第16回福井県嶺南地域流域検討会の審議内容のご紹介

早瀬川水系の河川整備について

- 第15回流域検討会における質問事項の回答について
- 湖内の濁り（SS）の環境予測の報告について
- トンネル放流による海域環境への影響検討の報告について

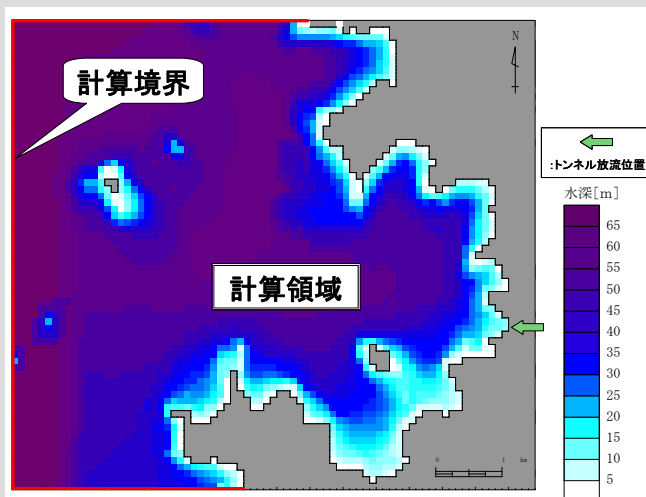
5. 湖内の濁りのシミュレーション結果をみると、湖内の濁りは40時間程度で平常に戻るといっているが、実際の出水時における現地観測結果との検証は必要ではないか？その際、湖内数点、鮎川河口における流量とSS濃度の関係、さらに世久見湾の調査も必要ではないか？

⇒【事務局】濁度に関する検証については、鮎川河口部で、今後出水があった時に調査を行っていく予定であり、データを蓄積したうえで検証を行っていきたいと考えています。

世久見湾における海域シミュレーション範囲

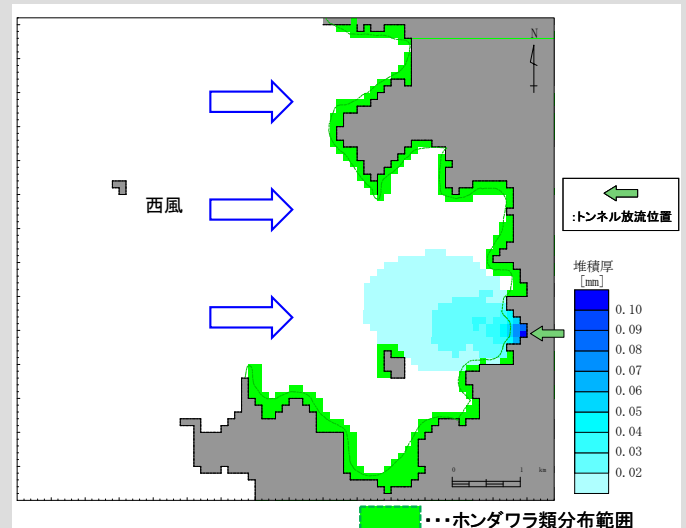
6. 0.1mm 堆積するという濁りのシミュレーション結果は1回の放水による値か？放水を重ねて、5年・10年と年数が経つと、堆積厚が大きくなり、植物の光合成やサザエ等の卵への影響は大きいのではないかとと思われる。この問題については、長い目で見た場合のことも深刻に考えておく必要があるのではないか？

7. サザエやアワビなどの産卵期は台風シーズンの後に位置し、その卵の大きさは0.1mm程度であることから、世久見湾の海底に浮泥が溜まったままであると底生生物の産卵への影響はある。

⇒【事務局】0.1mm は30年確率規模における出水放流を1回行った時の堆積厚であり、海域での堆積物の移動等については考慮しておりません。堆積物の蓄積については、今後、どういった洪水の際に放水路による放水を行うかといった運用について検討を行った後でないとは考慮できないため、今後検討したいと考えています。
